改善内容 :
材質、形状を改善

該当箇所

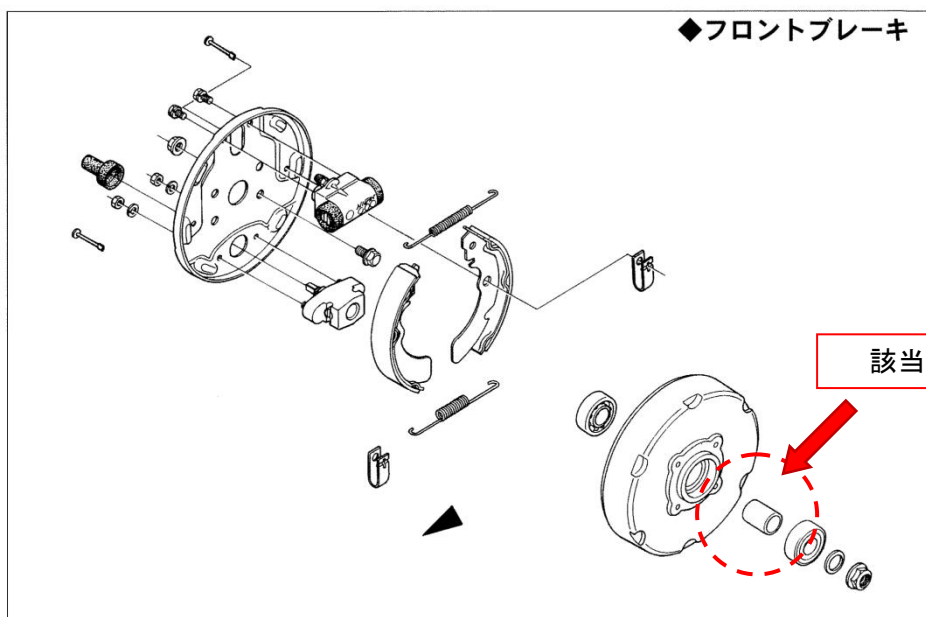
点検箇所 :
当該部品の変形、つぶれ等が見られた際には、交換をお勧めいたします。
また、その際にはベアリングの点検を推奨いたします。
(サービスマニュアル M-10 項を参照)
